기 술 검 토 서

제 목 : 산마루촉구 설치 적정성 검토

강 원 건 설 사 업 단
춘천 ~ 동홍천기술자문단

기술검토건명	산마루측구 설치 적정성 검토		
공 구	전 공 구	검 토 구 분	도 로
검 토 기 간	2007. 3. 2. ~ 2007. 3. 23	담 당 자	황 영 규
근 거 공 문	제 강원-2007-12 호	회 신 공 문	제 강원자문-2007-12 호

3) 제3공구

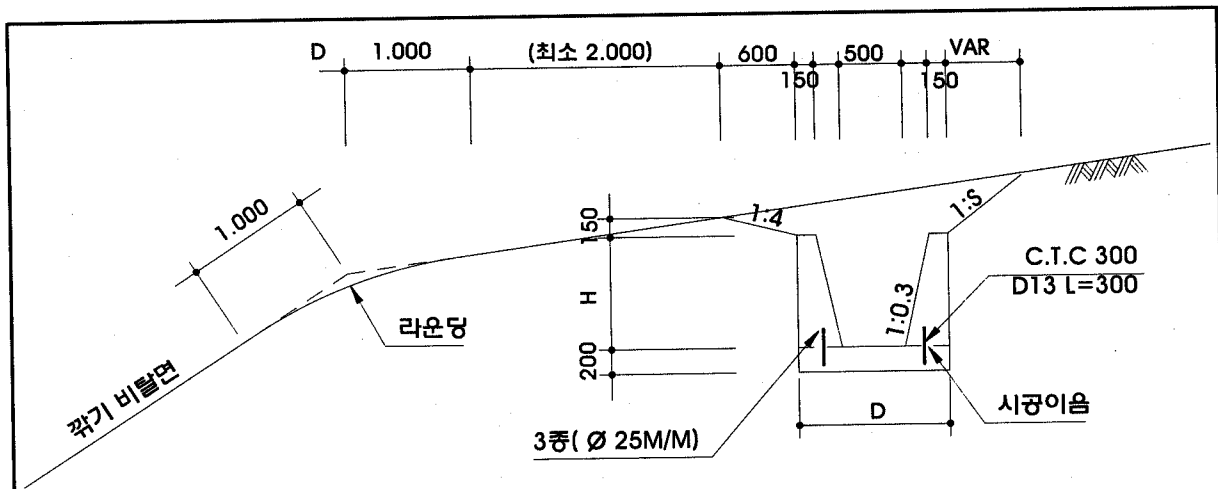
번호	위치 (STA.)	방향	산마루측구 (m)				공구 검토의견	비 고
			현설계		공구안			
			형식	연장	형식	연장		
1	8+532~8+542	양양	B1	17		-	유수 방향이 계속부로 유도 배수	
2	9+168~9+230	서울	B1	82	B1	82		
3	9+278~9+300	양양	B1	65		-	갱구부 바깥쪽으로 자연 유도 배수	
4	9+277~9+310	서울	B1	44	B1	44		
5	9+578~9+593	양양	B1	45	B1	124	실제 지형에 맞추어 산마루 측구 연장	
6	9+593~9+626	양양	B1	42		-	갱구부 바깥쪽으로 자연 유도 배수	
7	9+600~9+640	서울	B1	47		-	갱구부 바깥쪽으로 자연 유도 배수	
8	9+710~9+757	양양	B1	78		-	갱구부 바깥쪽으로 자연 유도 배수	
9	9+760~9+778	서울	B1	88	B1	88		
10	11+185~11+189	양양	B1	34	B1	34		
11	11+250~11+254	서울	B1	34	B1	34		
12	11+250~11+307	서울	B1	64	B1	64		
13	11+185~11+276	양양	B1	95	B1	95		
14	11+175~11+380	양양	B1	242	B1	242		
15	11+430~11+460	서울	B1	40		-	유수방향이 절토뒷면으로 유도 배수	
16	11+580~11+640	양양	B1	66	B1	66		
17	11+744~11+774	양양	B1	58		-	유수방향이 계곡부로 자연 유도 배수	
18	12+170~12+353	서울	B1	193	B1	193		
소계	18개소			1,334		1,066
